仕様変更のご案内

HS6B形 安全スイッチ

HS6B形安全スイッチの仕様変更についてご案内いたします。

【変更1: 出荷形態】

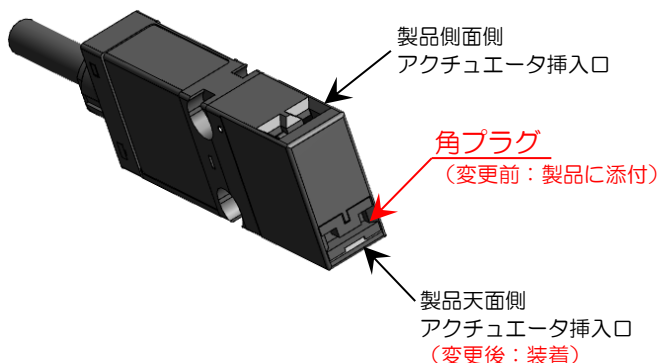
角プラグの装着忘れによる製品本体への異物混入を防止するため、製品に添付している角プラグを製品天面側アクチュエータ挿入口に装着して出荷します。

製品天面側アクチュエータ挿入口を使用する場合には、角プラグを製品側面側アクチュエータ挿入口に装着してください。

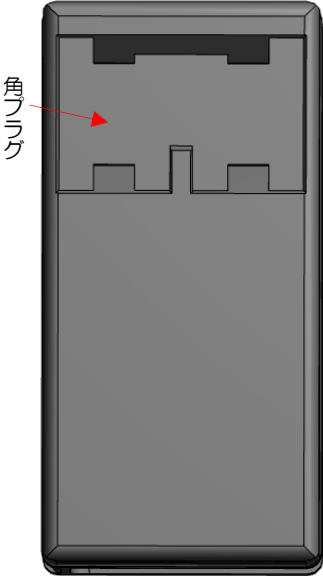
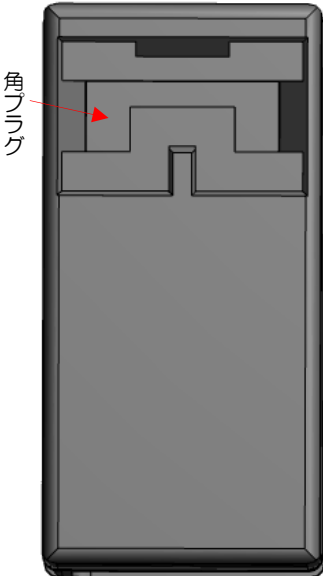
製品天面側アクチュエータ挿入口に装着している角プラグを製品側面側アクチュエータ挿入口に装着する場合には、下記の手順でおこなってください。

- ・出荷時には、製品天面側アクチュエータ挿入口に角形プラグを装着しています。製品側面側アクチュエータ挿入口に装着する場合には、右図のようにドライバの先端などでひっかけて取り外して、製品側面側アクチュエータ挿入口に装着してください。

HS6B	変更前	変更後

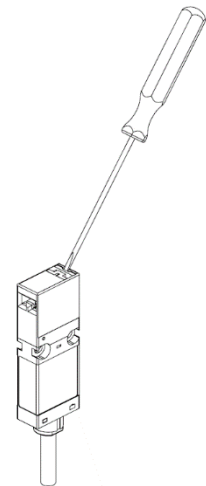
角プラグの取り外し性向上および逆挿入防止のため、以下のように角プラグの材質および形状を変更いたします。

変更前：ポリアミド66 ⇒ 変更後：ポリアセタール

識別表示

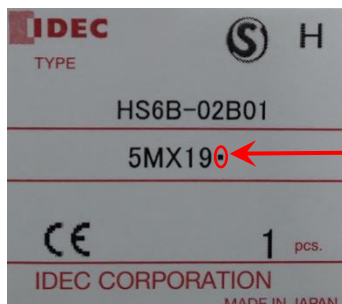
変更後の製品は、個装ケースのロット番号の右横に「・」を表示いたします。

- 表示期間：2021年11月生産分まで
- 識別例：
